2. Tektur vom 27.07.2018 zu den Planfeststellungsunterlagen

Freistaat Bayern
Autobahndirektion Südbayern

B 2neu Eschenlohe - Garmisch-Partenkirchen

Lageplan der landschaftspflegerischen Maßnahmen

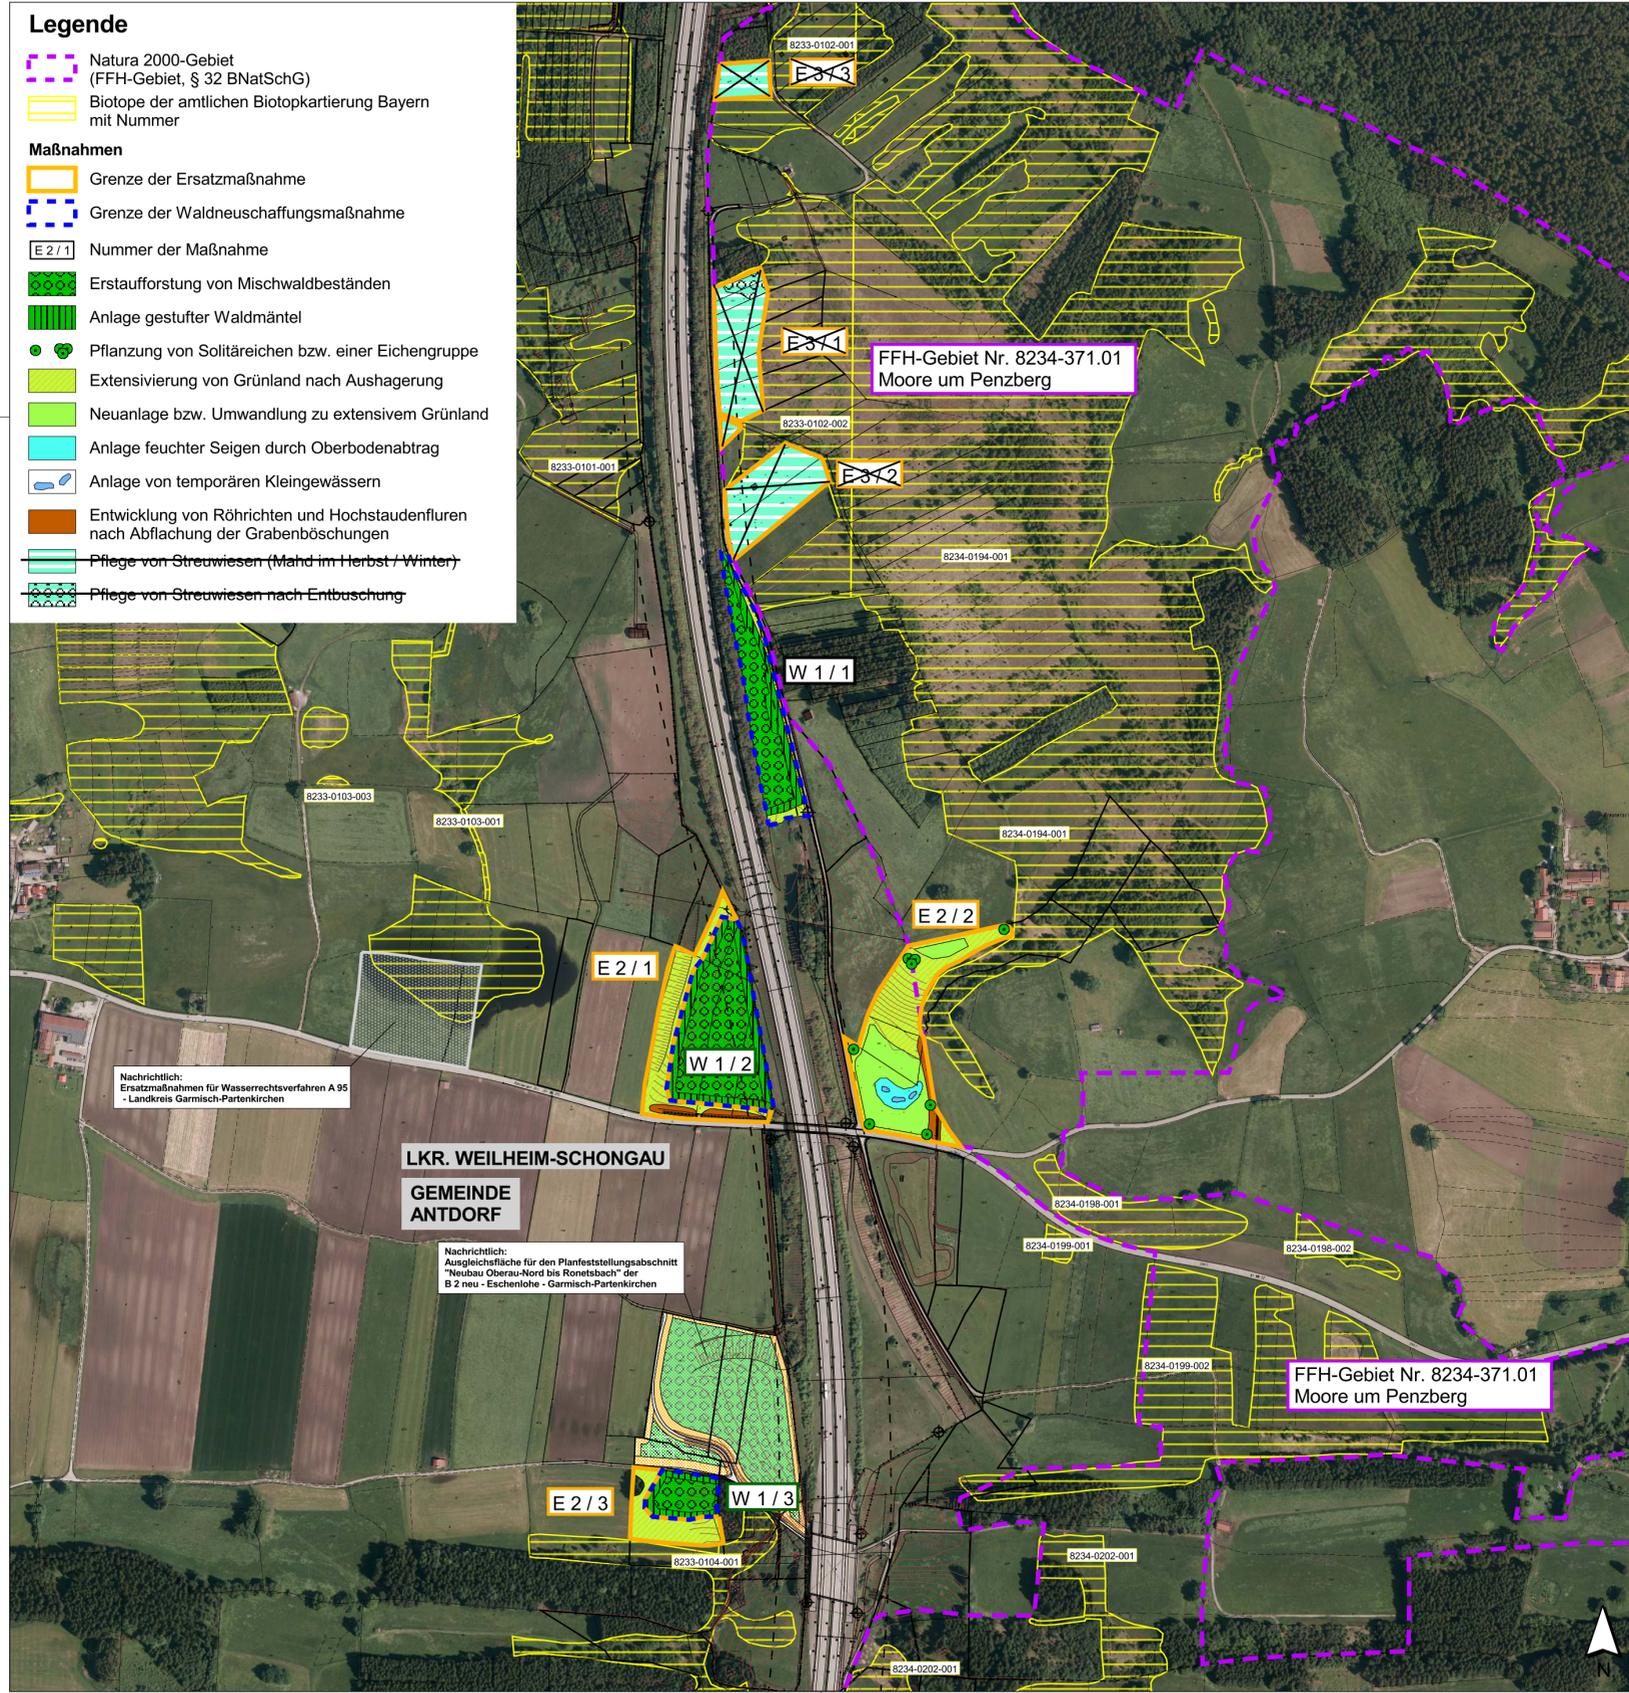
Maßnahme E3 entfällt im Zuge der 2. Tektur, stattdessen erfolgt eine Abbuchung aus dem künftigen Ökokonto Antdorf.

Nr.	Änderung gegenüber der Planfassung vom 24.04.2017	geprüft	Datum	Name
1	Entfall der Ersatzmaßnahme E 3	Sachgebiet 13 Abteilung 1	Juli 2018	Reischl/Holzmann Kränzlein Müssig Willschek
